**PARECER 020/2025 – CEIV**  
**COMISSÃO PERMANENTE DE ANÁLISE DE ESTUDO DE IMPACTO DE VIZINHANÇA**  
**(CEIV)**

( ) Primeira Análise – Parecer nº 003/2025-CEIV – 19/02/2025  
( X ) Segunda Análise – Parecer nº 020/2025-CEIV – 28/08/2025

**Projeto:** Marine Palace

Após reanálise do Estudo de Impacto de Vizinhaça, considerando o Termo de Referência constante na Lei Complementar n.º 24/2018, e as respostas aos apontamentos a 1ª Análise do EIV, a CEIV faz as seguintes considerações (remanescem as exigências grifadas em amarelo, nos subitens denominados "2ª consideração da CEIV"):

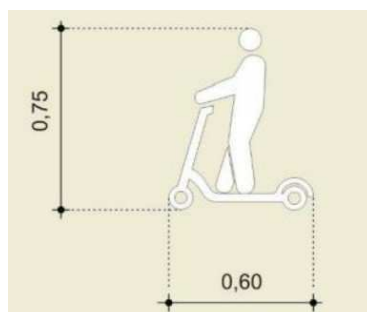
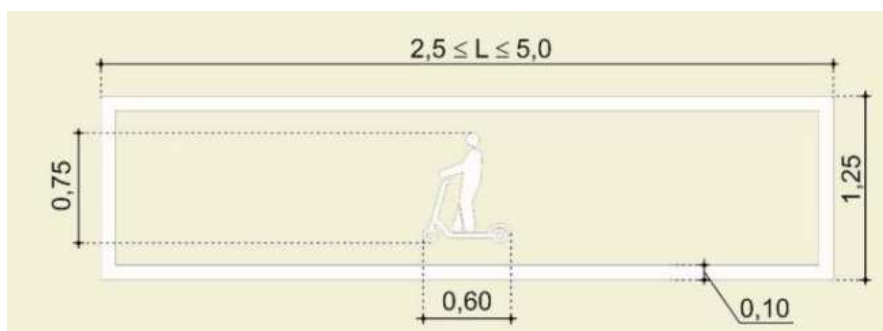
**37.3** Respeitar a distância mínima de 0,60 m entre a borda da sinalização tátil de direcionamento e os obstáculos (rebaixamentos de guia, ocupação plena do paraciclo/bancos, postes, paredes, vegetação, etc);

**2ª consideração CEIV:** Atendido parcialmente, visto que existem locais/cotas que estão com a distância de 0,50 m, ou seja, inferiores a distância mínima de 0,60 m;

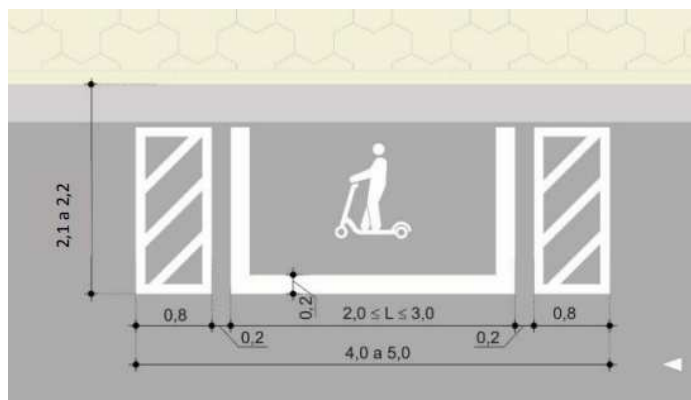
**37.4** Respeitar a distância mínima de 0,50 m entre a borda da sinalização tátil de alerta e o final da guia/início da sarjeta, nos locais onde existe o rebaixo do meio/fio para as travessias de pedestres. OBS: necessário demonstrar os rebaixos de meio/fio, garantindo a acessibilidade;

**2ª consideração CEIV:** Reitera-se a solicitação, visto que não foram incluídas as cotas;
